# REGIONALE PLANUNGSGEMEINSCHAFT NORDTHÜRINGEN

### **PV-Beschluss Nr. 40 / 04 / 2024**

**»Ausbau der B 4 zwischen Westerengel und OU Sondershausen (VKE5911) sowie zwischen Sondershausen und Sundhäuser Berg (VKE 5912)«**

Abbildung 1: Skizze alternativer Streckenverlauf nach INVER (06/2011)

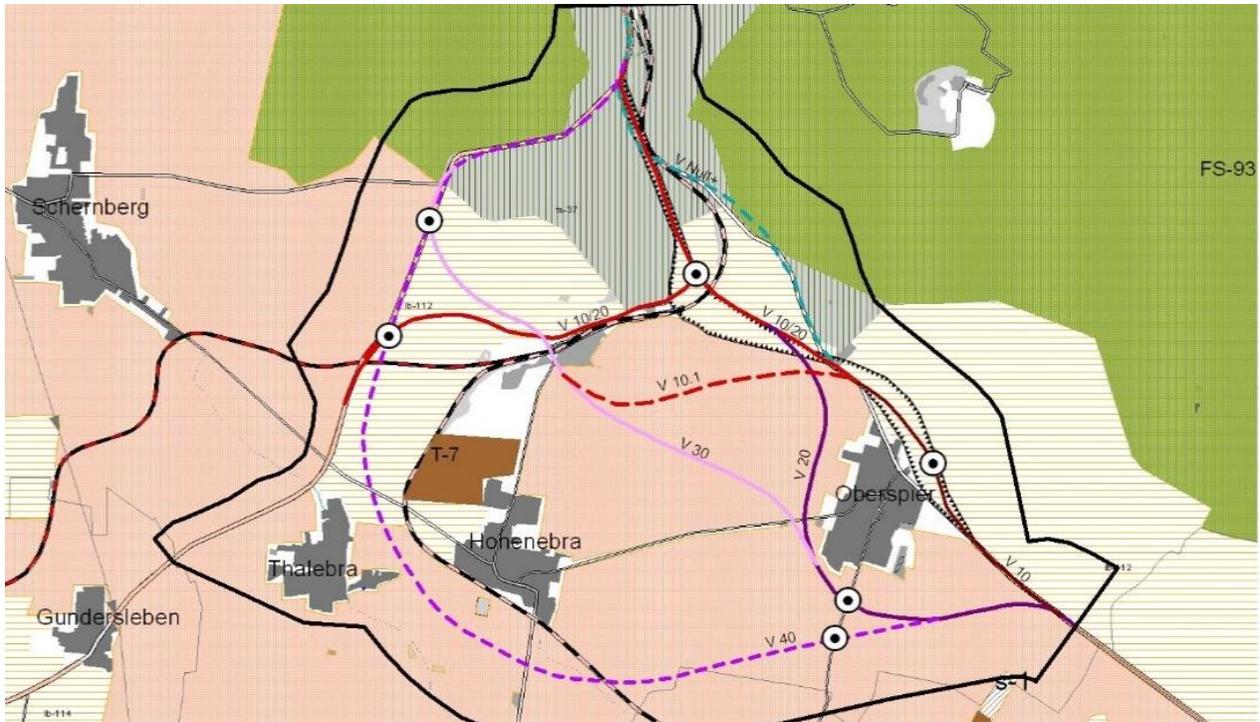
In vorangegangenen Planungen (vgl. Tischvorlage »VKE OU Oberspiew einschließlich Ausbauabschnitt und Anschluss B 249n (VKE 5772)« INVER, 06/2011) wurden bereits alternative Trassenführungen untersucht (vgl. Abbildung 1). Die größten Hindernisse für die Ausbildung des Knotenpunktes B4/B249 resultieren aus den beengten Platzverhältnissen im Bereich des Graß (Querung der Hainleite, Station 7+500).

Weiterhin quert der bisherige Verlauf ein großräumiges Wasserschutzgebiet (WSG I-III, vgl. Kartendienst TLUBN, Karte Wasser- und Heilquellenschutzgebiete), sowie diverse Schutzgebiete des Naturschutzes (vgl. Kartendienst TLUBN, Karte Schutzgebiete). Zu den Schutzgebieten des Naturschutzes, welche von der B4 und der B249 im Bereich des Graß zerschnitten werden, gehören das FFH-Gebiet Hainleite – Wipperdurchbruch – Kranichholz (Thüringen Nr.13), das Landschaftsschutzgebiet Hainleite (Thüringen Nr.4) und der Naturpark Kyffhäuser (Thüringen Nr.2). Im Hinblick auf die Zerschneidung der Schutzgebiete des Naturschutzes (Biotopverbund) bzw. einer Minimierung der zerschnittenen Teilbereiche sollte eine Bündelung der Infrastruktur (Schiene/Straße) im Bereich des Graß erfolgen. Da neben der B4 auch die B249, welche auf die B4 im geplanten Knotenpunkt mündet, die Schutzgebiete des Naturschutzes zerschneidet, sollte der Knotenpunkt außerhalb der Schutzgebiete des Naturschutzes angeordnet werden. Die Zerschneidung des Biotopverbundes wird somit auf die B4 reduziert. Anschließend könnte der Biotopverbund beispielsweise mittels einer Grünbrücke für den gesamten Bereich nachhaltig hergestellt werden. Detaillierte Informationen zum Biotopverbundkonzept können dem »Biotopverbundkonzept für den Freistaat Thüringen« (TMUEN, 11/2020) entnommen werden (vgl. Abschn.2 und Abb.27). Weiterhin wird die Hainleite in der gutachterlichen Empfehlung für eine Raumauswahl »Bedeutsame Landschaften in Deutschland« (Bfn-Skript, Band 2, 2018) unter Nummer 293 aufgeführt. Hier wird besonders auf die historisch gewachsene naturnahe Kulturlandschaft ohne wesentliche Prägung technischer Infrastruktur verwiesen. Eine Bündelung der Infrastruktur in Verbindung mit der Herstellung des Biotopverbundes würde eine Erhaltung und Entwicklung der deutschlandweit bedeutsamen Landschaft »Hainleite« fördern.

In den Planungen von INVER (06/2011) wurde ein bestandsfernerer Ausbau favorisiert. Wie in Abschnitt 2 »Rechtsgrundlagen« (EIBS, 12/2023) beschrieben, soll jedoch ein bestandsnaher Ausbau erfolgen. Für die Ausbildung des Knotenpunktes B4/249 bei den beschriebenen beengten Platzverhältnissen, den vorhandenen Schutzgebieten und dem anzustrebenden Biotopverbund ist eine Verlagerung des Knotenpunktes notwendig. Die in den vorangegangenen

Planungen von INVER (06/2011) beschriebene Variante V10/20 (vgl. Abbildung 1), in Verbindung mit der Festlegung einer nördlichen OU Oberspier, stellt eine mögliche Lösungsvariante dar. **Aus Sicht der Regionalen Planungsgemeinschaft ist diese Lösungsvariante zu bevorzugen.** Der Anschluss zur B249 wird hierbei durch einen Neubau nördlich der Bahnstrecke vorbei am Alten Bahnhof Hohenebra hergestellt (vgl. Abbildung 1).
